Zadavatel: město Uherský Brod
Se sídlem: Masarykovo nám. 100, 688 01 Uherský Brod
Zastoupený: Ing. Ferdinand Kubáník, starosta
IČ: 00291463

VYSVĚTLENÍ ZADÁVACÍ DOKUMENTACE č. 1

Název veřejné zakázky: **Obnova veřejného osvětlení – výměna svítidel**
Ev. číslo veřejné zakázky: Z2019-008450
Předmět veřejné zakázky: ☐ stavební práce ☒ **dodávky** ☐ služby
Druh zadávacího řízení: nadlimitní otevřené řízení dle § 56 zákona č. 134/2016 Sb, o zadávání veřejných zakázek
Profil zadavatele: <https://profily.proebiz.com/profile/00291463>
Elektronický nástroj: <https://josephine.proebiz.com>

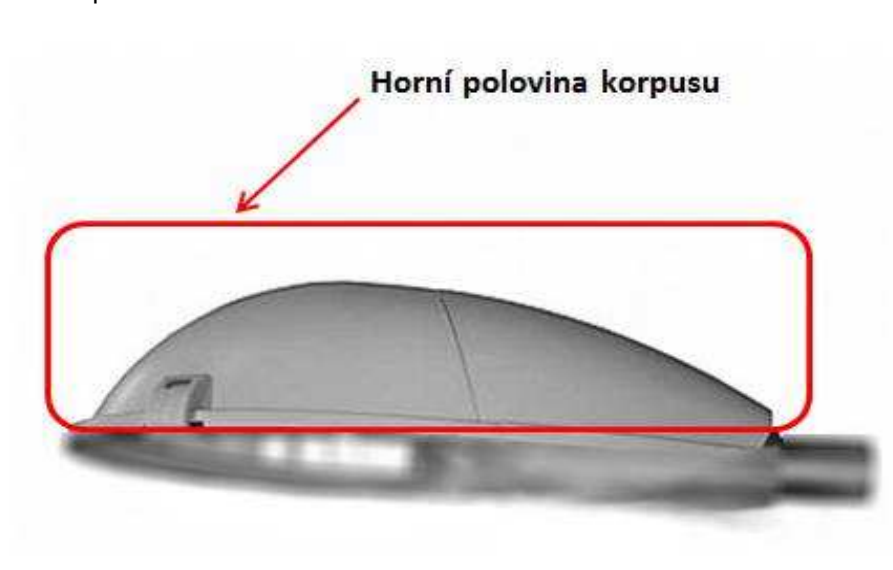
Horní polovina korpusu oblého tvaru, tj. korpus svítidla bez vnějšího žebrování, viz. poznámka č.1.

Dotaz č. 3

Uchazeč žádá o informaci proč polovina a co je to oblý tvar? Žádáme zadavatele o vysvětlení.

Zadavatel upřesňuje termín „horní polovinu korpusu“ přiloženým ilustrativním obrázkem. Odůvodnění zadavatele ke stanovenému parametru „Horní polovina korpusu oblého tvaru, tj. korpus svítidla bez vnějšího žebrování, viz. poznámka č.1“ je uvedené v Poznámce č.1 v příloze č. 6 zadávací dokumentace – Technická specifikace parametrů pro silniční svítidlo.
